COMMISSIONE VALUTAZIONE DI IMPATTO AMBIENTALE

Parere n. 4/2018

DEMICED S.r.l.

Campagna di recupero di rifiuti inerti con impianto mobile, Cantiere Filiale supermercato LIDL, via Panama 45, in comune di Caorle.

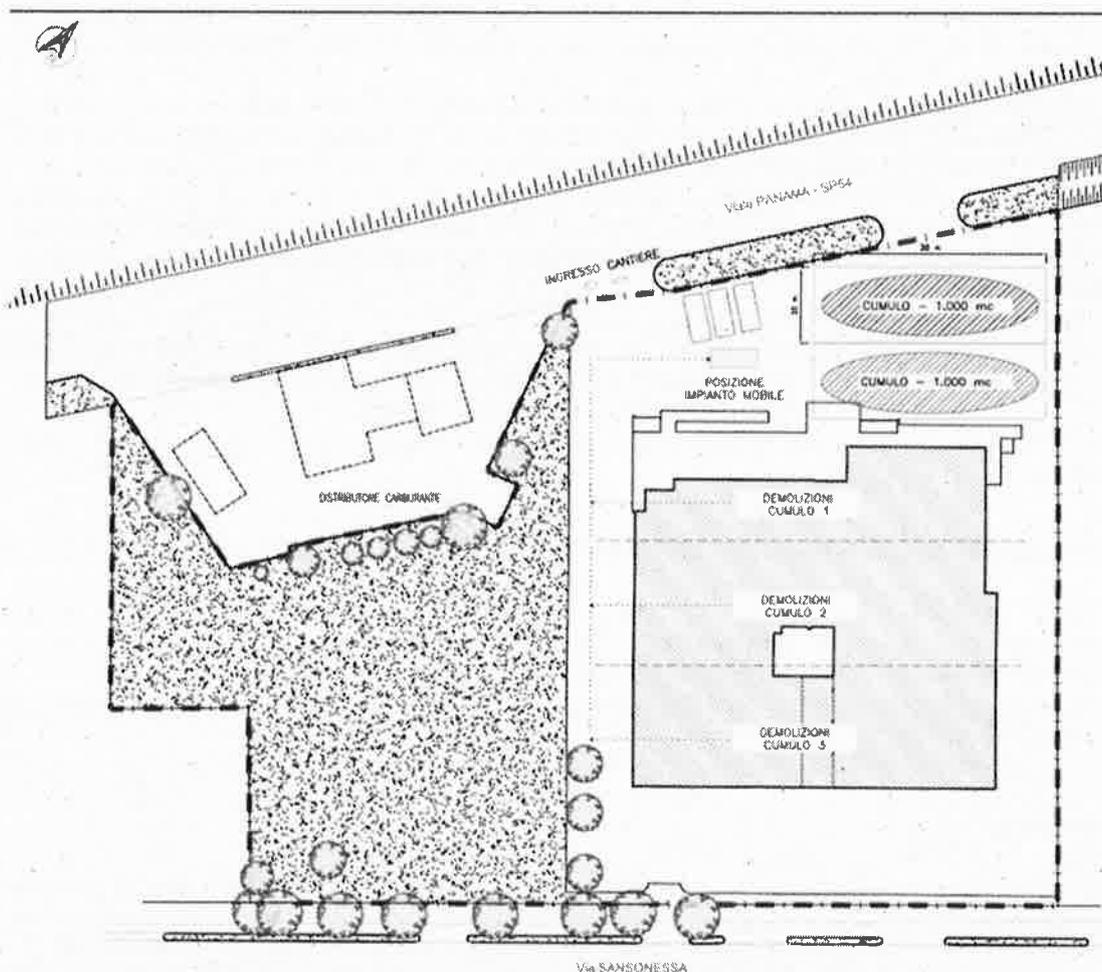
Il trattamento delle macerie e il deposito del materiale aggregato riciclato in attesa di certificazione avverrà quindi nella sola porzione Nord dell’area (lato via Panama). Il trattamento del terzo lotto di macerie sarà avviato solo una volta ottenuta la certificazione del materiale prodotto dal recupero dei primi due lotti, e liberata la zona di deposito del riciclato in attesa di certificazione. Questo accorgimento comporta l’aumento della durata complessiva della campagna dai 20 giorni inizialmente previsti, a circa 30 giorni, a causa dei tempi tecnici necessari ad ottenere i risultati delle analisi di certificazione del materiale prodotto prima di poter procedere allo spostamento dei primi due cumuli e liberare la zona di deposito per il terzo.

Una parte del piazzale a Nord sarà inoltre riservata al deposito dei cassoni per lo stoccaggio dei rifiuti derivanti dalla selezione del materiale in entrata. Tutta l’area di cantiere sarà recintata. La planimetria illustra schematicamente la suddivisione delle fasi di lavorazione e il layout di cantiere proposto.

- In merito all'impatto acustico il trattamento e deposito dei rifiuti avverrà, a seguito delle integrazioni trasmesse, solamente nella porzione Nord dell'area (via Panama) maggiormente distante dalle abitazioni; tuttavia considerati i limiti della classificazione acustica comunale risulta molto probabile, durante la fase di lavorazione dei rifiuti, il superamento dei limiti normativi;

1. I cumuli di deposito delle materie in attesa di essere classificati come "aggregato riciclato" (end of waste), in accordo con quanto descritto dagli elaborati di progetto non dovranno avere altezza superiore a 4m;
2. Al fine di minimizzare le possibili dispersioni di polveri nei cumuli per azione del vento, come previsto dal progetto, dovranno essere coperti mediante teli LDPE opportunamente zavorrati;
3. Nell'ambito della richiesta di nulla osta alla campagna mobile dovrà essere presentato alla Città Metropolitana di Venezia uno studio previsionale acustico con verifica dei limiti normativi. In rapporto alla previsione di superamento dei limiti acustici previsti durante la fase di frantumazione, di durata non superiore a 20 gg, dovrà essere richiesta deroga ai limiti di zonizzazione acustica al Comune di Caorle (VE);
